Informerende raad gemeente Sint-Michielsgestel 13 juli 2023.

Beknpte samenvatting opmerkingen / vragen, incl. antwoorden.

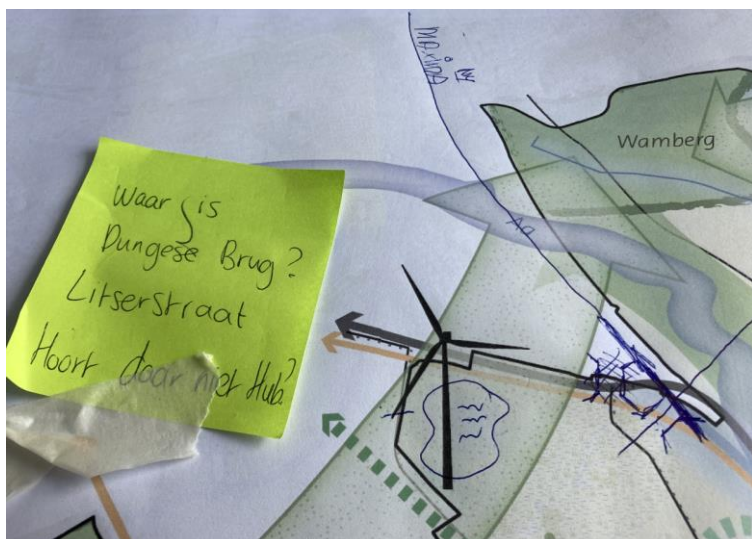
5. Vraag: Herontwikkeling van verouderde woonwijken in alle kernen?

Antwoord: In principe is duurzame ontwikkeling natuurlijk overal aan de orde. Zoals we het nu formuleren hebben we het vooral gekoppeld aan ruimtelijke herontwikkeling/ herstructurering. Dat is in praktijk haalbaar/ zinvol als het om een bepaald schaalniveau gaat, dus echt op wijkniveau (niet een blokje huizen of 1 straat). En de meeste kansen hiervoor zijn er bij coöperatiebezit ook van enige omvang. Op basis hiervan is ervoor gekozen de symbooltjes bewust neer te zetten bij de wijken waar dit het meeste speelt. Symbooltje staat bewust niet bij Middelrode en Gemonde.

Middelrode en Gemonde kennen wel degelijk woningen uit de jaren 60 en 70 maar dat de schaalgrootte en structuur van de wijken in combinatie met de eigendom situatie (vooral privaat) zich minder goed leent voor echte herontwikkeling. Dit betekent uiteraard niet dat er helemaal geen maatregelen genomen worden, bijv. alle huizen moeten op termijn gasloos worden.

7. Algemene opmerkingen kaart (*cursief de reactie van de projectgroep*):

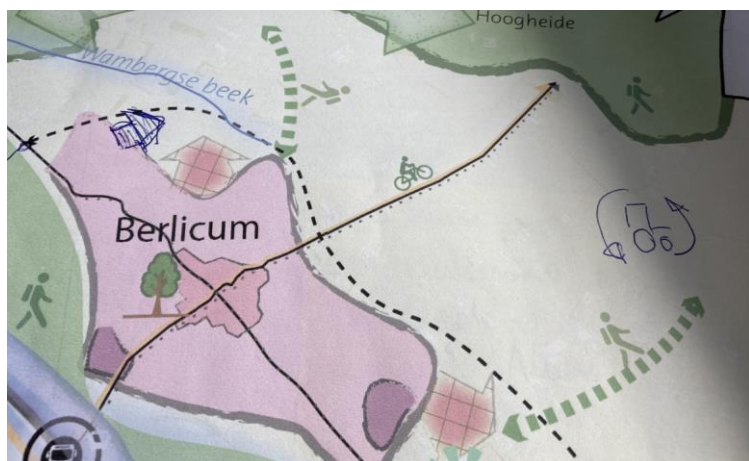
- Dungese brug wordt gemist. *Toegevoegd.*
- Ondergrond wegen klopt niet overal, dit leidt tot verwarring. Kan er iets meer infrastructuur op de kaart? *Aangepast.*
- Waterberging bij Meerse plas staat er wel maar arcering is heel licht (geldt ook voor de overige locaties waterberging). Arcering duidelijker aangeven. *Aangepast.*
- Maximakanaal doortrekken op de kaart. *Aangepast.*

- Pijl uitbreiding Berlicum aanpassen, zodat duidelijk is dat hele hoek zoekgebied wonen is. *De pijl in de aangepaste versie in het midden gezet. Suggestie twee uitbreidingspijlen bij Berlicum Noord is wat projectgroep betreft niet logisch, omdat daar een bestaand bebouwingslint ligt als je inzoomt. Waarschijnlijk was dat op de print minder goed zichtbaar tijdens de werksessie.*
- Symbool transitie landbouw ontbreekt ten oosten van Berlicum. *Aangepast.*

- Groene verbinding ontbreekt op de kaart. *Niet opgenomen op de kaart. Vooral omdat verbinding voor het grootste deel buiten de gemeentegrenzen valt. Daarnaast betreft het op die plek niet zozeer een groot natuurgebied, maar vooral een ecologische verbindingszone. Die is relatief fijnmazig en zou dan ook op andere plekken in beeld moeten worden gebracht voor de eenduidigheid. In de beleidsanalysekaart is dat fijnmazige ecologische netwerk wel terug te vinden.*
- Verschil tussen weg / grens gemeente / Zuid-Willemsvaart / Maximakanaal is nu niet duidelijk. *Aanpassen door verschillende type lijnen toe te voegen (nu allemaal zwart doorgetrokken). Aangepast.*
